篠原電機株式会社 技術開発室

カドキ 角切り~な(パッキンコーナーカッター) 仕様変更のご案内

対象製品 PCP-30 (カッター本体) 、PCP-30GP (同カッター用 替プレートのみ)

対象箇所

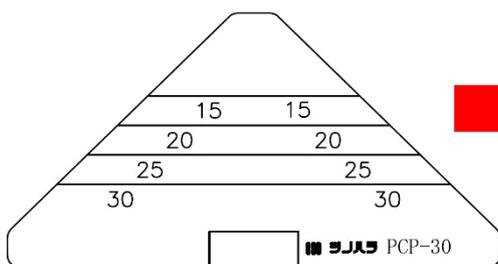
変更箇所は本体に付属のプレートになります

変更前

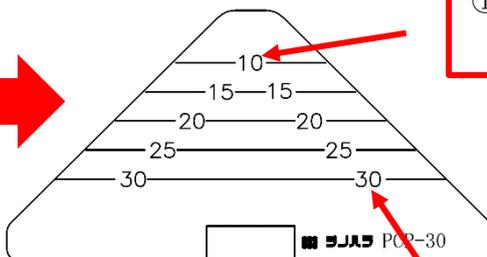
- 変更内容**
- ①10mm 幅パッキン用の目盛りを追加
 - ②目盛り数字の位置を目盛り線上に変更

① 10mm 幅パッキン用
目盛りの追加

② 目盛り数字
位置の変更

- 変更理由**
- ①10mm 幅パッキンに対応するため。
 - ②目盛り数字と目盛り線の関係を分かりやすくするため。

- 変更時期**
- ・替プレートのみ (PCP-30GP) が先行して 2019 年 8 月末頃より自然切替えとなります。
 - ・カッター本体 (PCP-30) は在庫状態を鑑み、2020 年度中に自然切替え予定です。
